**Forum mondial de l'harmonisation
des Règlements concernant les véhicules**

Règlement technique mondial ONU n° 13

(Véhicules à hydrogène à pile à combustible)

**Proposition de rectificatif 1 à l'amendement 1 au Règlement
technique mondial ONU n° 13 (Véhicules à pile à combustible
à hydrogène)*****Communication de l'expert du groupe de travail informel de la phase 2
du Règlement technique mondial ONU n° 13**

« Figure 3

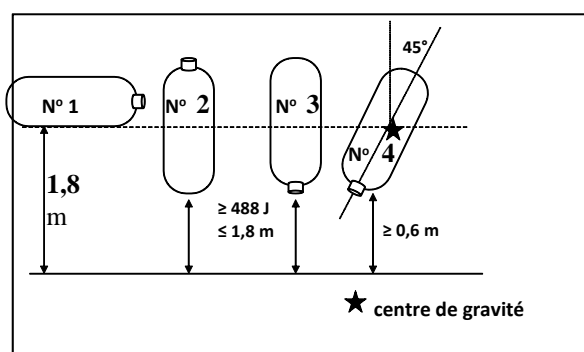
Figure 3, paragraphe 6.2.3.2, lire (corriger l'emplacement des mots dans le dessin) :
